Oggetto: **RICHIAMO URGENTE DI DISPOSITIVO MEDICO (SECONDA FASE)**

Prodotto interessato: **Cappuccio di presa per glenosfera per inversa da 36 mm / 40 mm Trabecular Metal™ Zimmer**
Strumentazione utilizzata nell'intervento di artroprotesi della spalla

Riferimento Zimmer: 1822565-06-17-2013

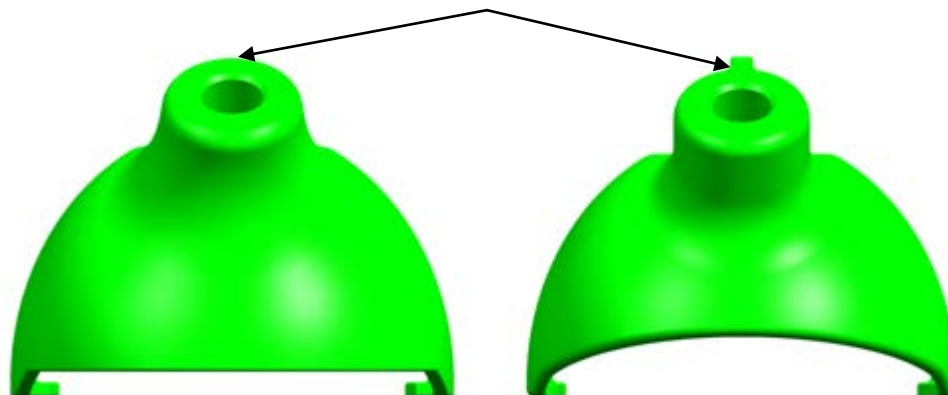
Zimmer sta avviando un'azione di richiamo specifica di determinati lotti (fase 2) che ha per oggetto i cappucci di presa per glenosfera del sistema di spalla inversa Trabecular Metal™ a causa della possibilità di frattura di una o di entrambe le alette durante l'uso. La conseguenza potenziale è che l'aletta si stacchi dal dispositivo. I reclami in merito alla rottura delle alette sono stati (a livello mondiale) 47.

Il nuovo design presenta una costola per facilitare l'identificazione del nuovo dispositivo rispetto alla versione oggetto di richiamo.

Vecchio design
(dispositivo oggetto di richiamo)

Nuovo design
(dispositivo sostitutivo)
